改善箇所説明図

基準不適合発生箇所

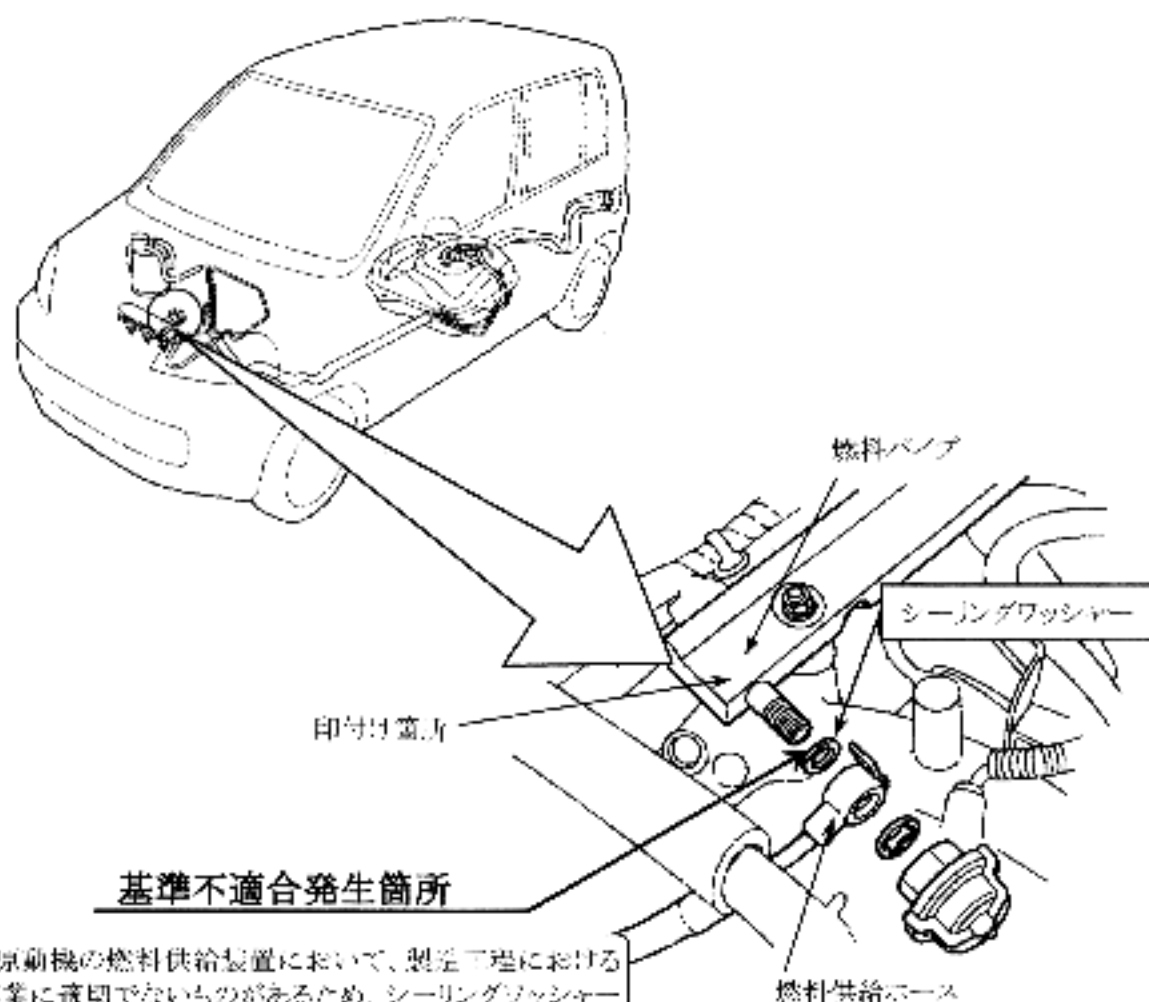
原動機の燃料供給装置において、製造工程における作業に適切でないものがあるため、シーリングワッシャーと燃料パイプの間に印付け用インクが挟まり、このインクが燃料により溶け当該ワッシャーが部分的に破れ、最悪の場合、燃料パイプ部より燃料が漏れるおそれがある。

全車両点検し、印が不透明なものは燃料パイプの座面を清掃し、新品のシーリングワッシャーと交換する。
